Églises de Chiloé (Chili) No 971bis

Date d'approbation de l'évaluation par l'ICOMOS

Modification

Plan indiquant la zone tampon proposée de l'élément 002, église Nuestra Señora de Gracia de Quinchao

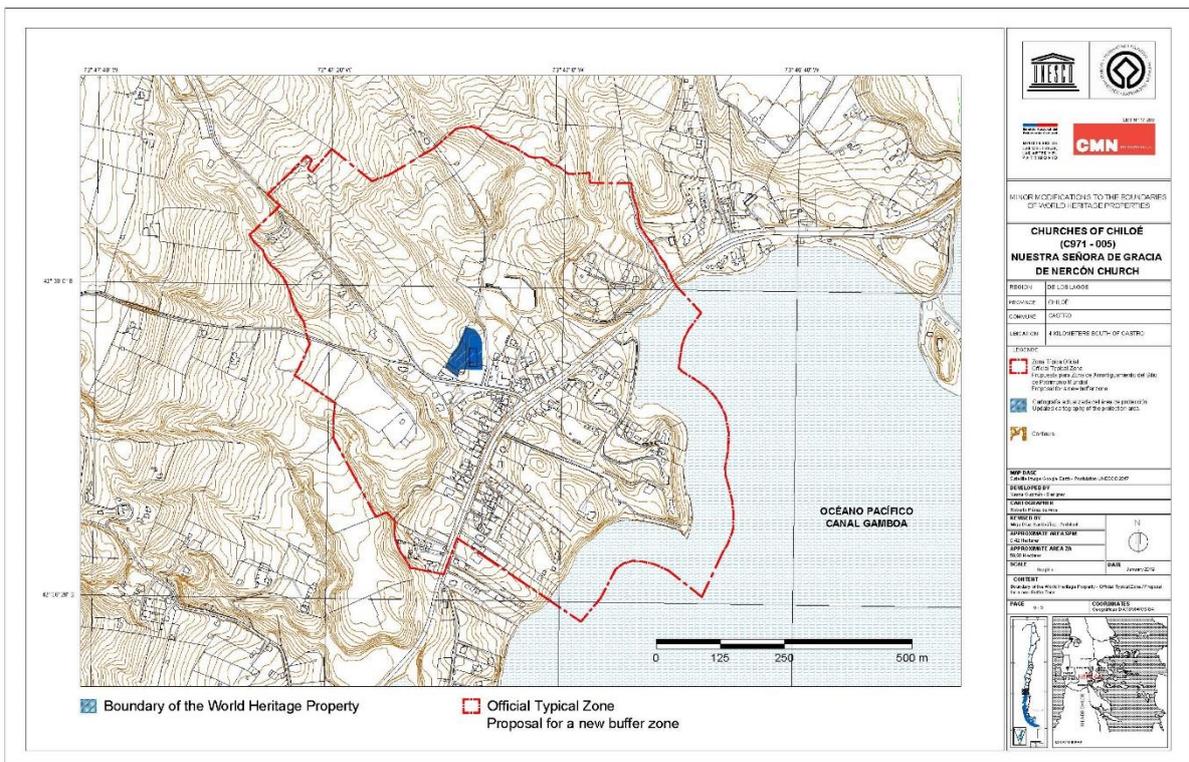
À Quinchao, bien que la modification mineure des limites proposée porte sur une partie du paysage environnant, zones côtières et maritimes, il est recommandé d'agrandir la zone tampon à l'arrière de l'église pour inclure, dans les limites de la zone protégée, la topographie et la végétation existante, comme proposé dans la zone de protection préliminaire.

L'ICOMOS recommande que l'examen de la modification mineure proposée pour les limites de la zone tampon de l'élément Quinchao constitutif du bien en série Églises de Chiloé, Chili, soit **renvoyé** à l'État partie pour lui permettre de :

- Étendre la zone tampon proposée pour y inclure la zone derrière l'église afin d'intégrer, dans les limites de la zone protégée, la topographie et la végétation existante ;

Plan indiquant la zone tampon proposée de l'élément 005, église Nuestra Señora de Gracia de Nercón

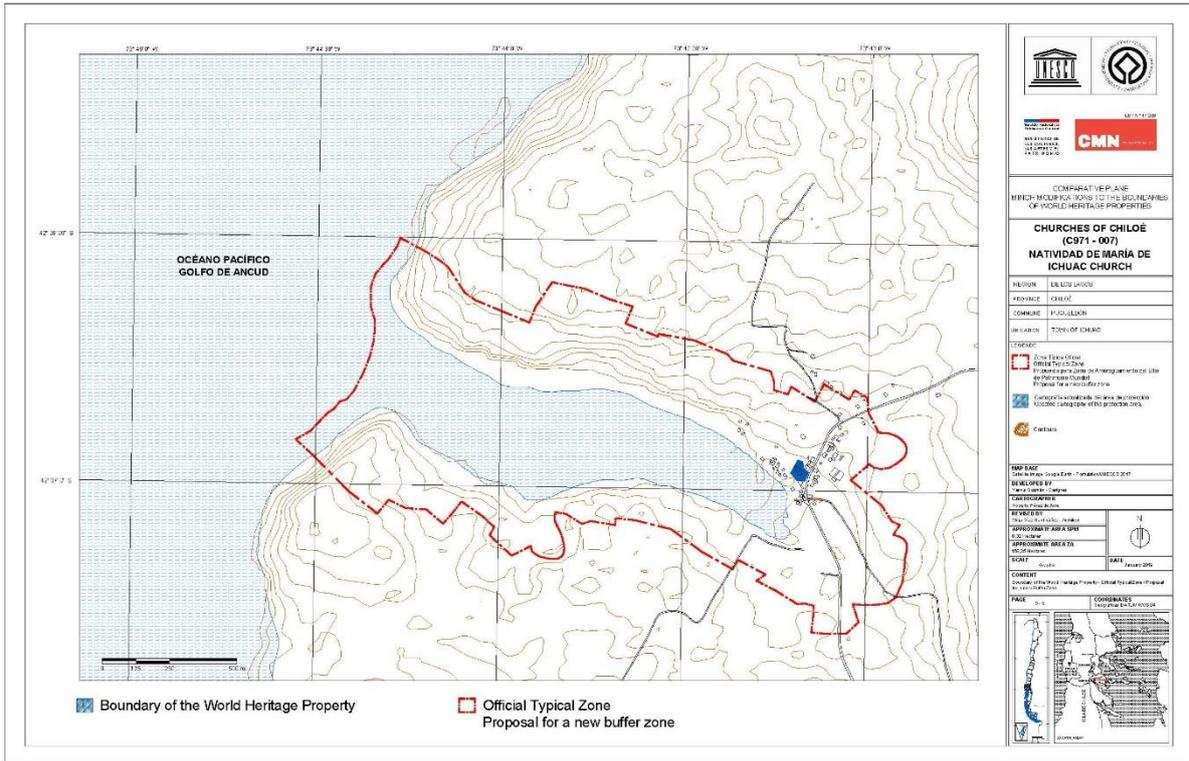
L'ICOMOS considère que les zones tampons proposées peuvent être considérées appropriées pour les éléments suivants : Chelín, Colo, Detif, Ichuac, Nercón et Vilupulli ; les zones tampons élargies sont en concordance avec la désignation de zones typiques et répondent aux recommandations précédentes sur la protection des environs des églises. Dans certains cas, la désignation de zones typiques coïncide avec la zone de protection préliminaire précédemment prévue ou ont même été élargies. S'agissant des autres éléments, certaines observations peuvent être formulées.

Plan indiquant la zone tampon proposée de l'élément 010, église San Carlos Borromeo de Chonchi

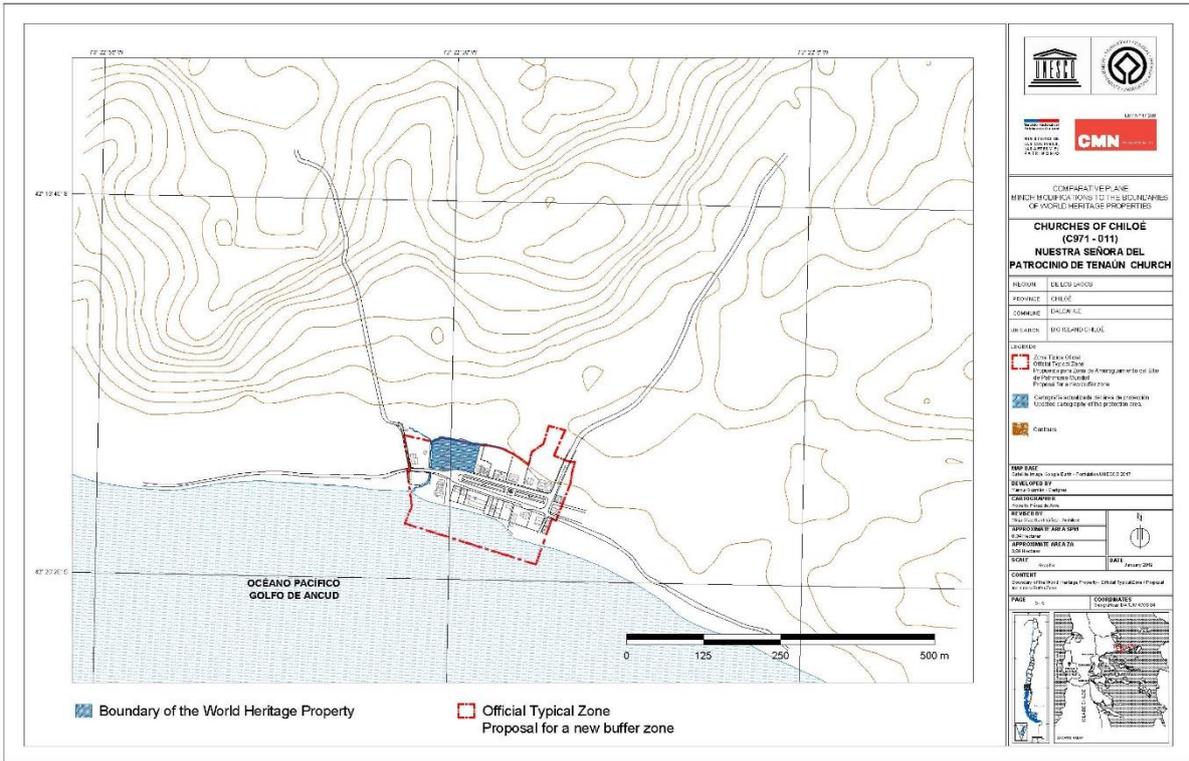
À Chonchi, la zone tampon proposée comprend une grande portion de la rue Centenario, qui représente une typologie particulière de l'urbanisme chilote et où il existe, en plus de l'église, des constructions de grande valeur pour cette zone. Elle comprend également une zone de 80 mètres, depuis la mer jusqu'au bord de la côte, intégrant le dock de la ville. Il est toutefois souhaitable que la zone tampon inclue la zone derrière l'église, où la topographie et la végétation constituent une partie importante de l'environnement de cette église, comme proposé dans la zone de protection préliminaire.

L'ICOMOS recommande que l'examen de la modification mineure proposée pour les limites de la zone tampon de l'élément Chonchi constitutif du bien en série Églises de Chiloé, Chili, soit **renvoyé** à l'État partie pour lui permettre de :

- Étendre la zone tampon proposée pour y inclure la zone derrière l'église, là où la topographie et la végétation forment une partie importante de l'environnement de l'église ;

Plan indiquant la zone tampon proposée de l'élément 011, église Nuestra Señora del Patrocinio de Tenaún

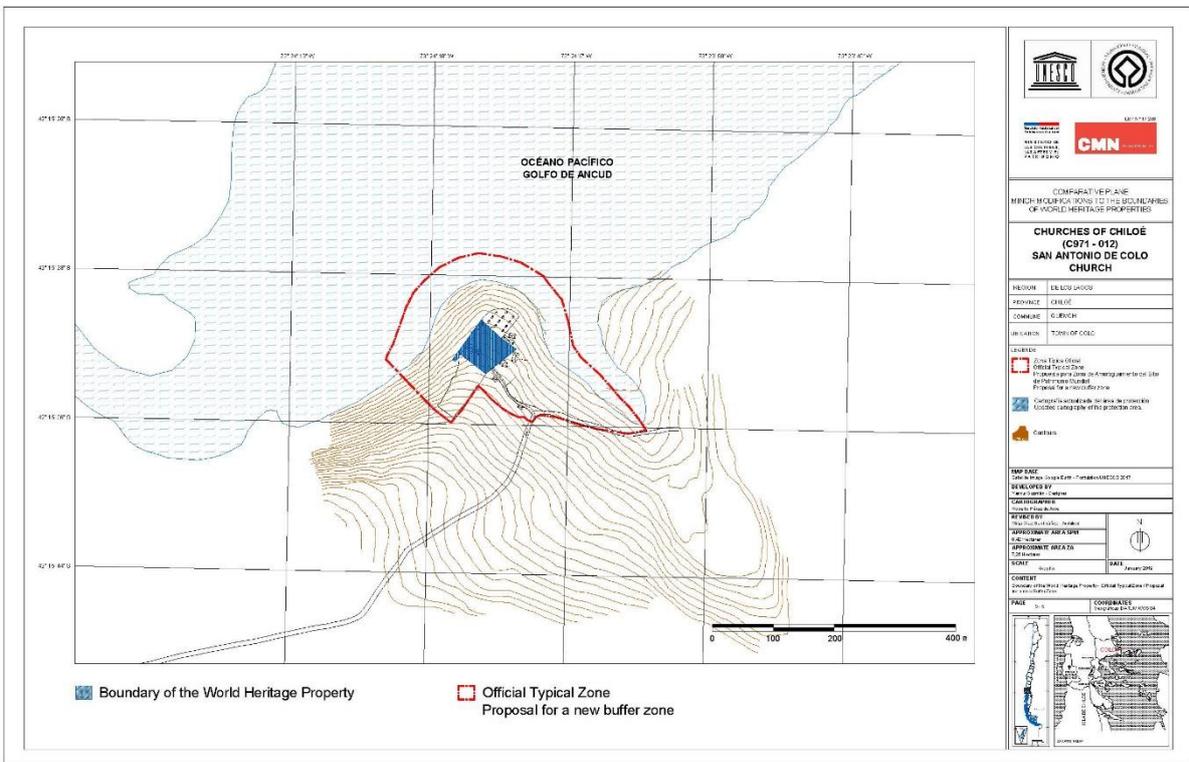
À Tenaún, la zone tampon proposée comprend un tronçon de la route principale de la ville, avec son terre-plein médian et ses constructions disposées de manière linéaire, parallèlement au littoral ; elle couvre également une zone maritime de 80 m de profondeur, par rapport au niveau de la plus forte marée. Il est toutefois recommandé d'inclure dans la zone tampon des parties du paysage environnant, avec sa topographie et sa végétation, comme proposé dans la zone de protection préliminaire.

L'ICOMOS recommande que l'examen de la modification mineure proposée pour les limites de la zone tampon de l'élément Tenaún constitutif du bien en série Églises de Chiloé, Chili, soit **renvoyé** à l'État partie pour lui permettre de :

- Étendre la zone tampon proposée pour y inclure une plus grande partie du paysage environnant avec sa topographie et sa végétation ;

Plan indiquant la zone tampon proposée de l'élément 013, église San Juan Bautista de San Juan

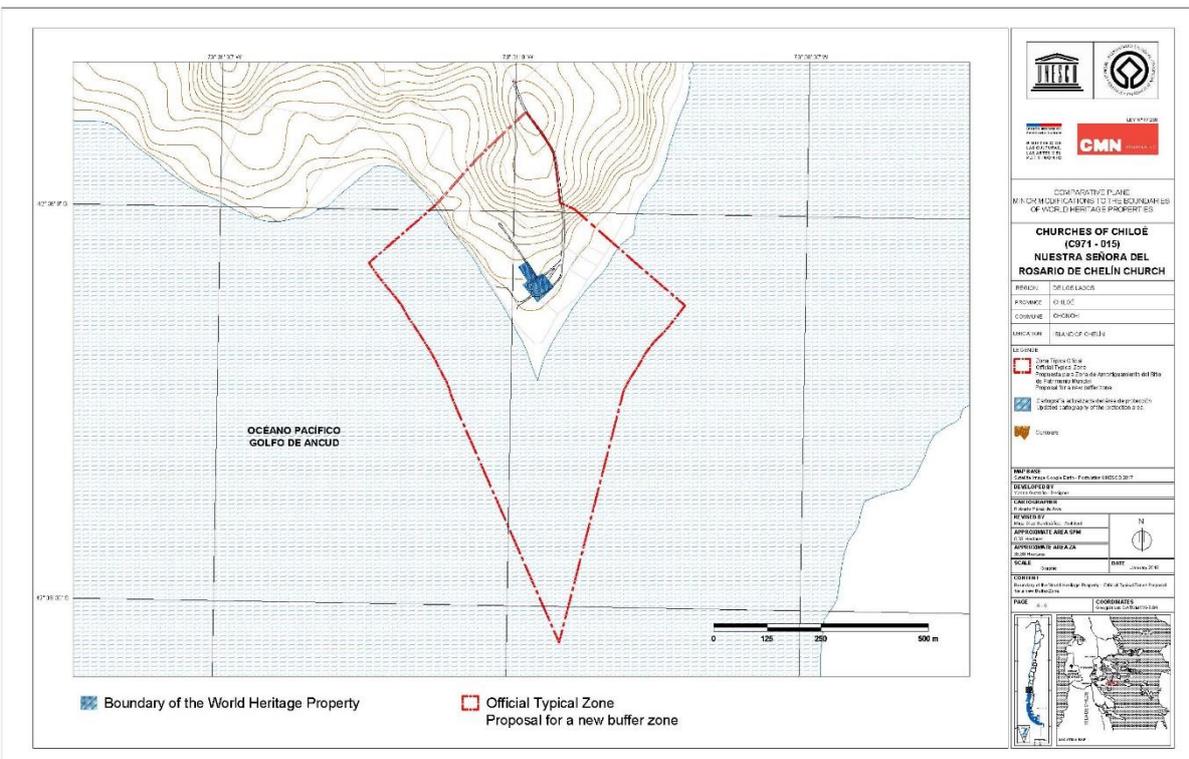
Dans le cas de San Juan, la zone tampon proposée comprend l'esplanade de l'église, son cimetière associé et un vaste secteur avec des logements ; elle couvre également la zone de l'estuaire San Juan, en face de l'église, et le côté nord-est de la colline la plus proche, afin de protéger les vues sur l'église et la valeur environnementale de la place. Il est toutefois recommandé d'inclure dans la zone tampon une plus grande partie du paysage environnant, avec sa topographie et sa végétation, comme proposé dans la zone de protection préliminaire.

L'ICOMOS recommande que l'examen de la modification mineure proposée pour les limites de la zone tampon de l'élément San Juan constitutif du bien en série Églises de Chiloé, Chili, soit **renvoyé** à l'État partie pour lui permettre de :

- Étendre la zone tampon proposée pour y inclure une partie plus grande du paysage environnant, avec sa topographie et sa végétation, comme proposé dans la zone de protection préliminaire ;
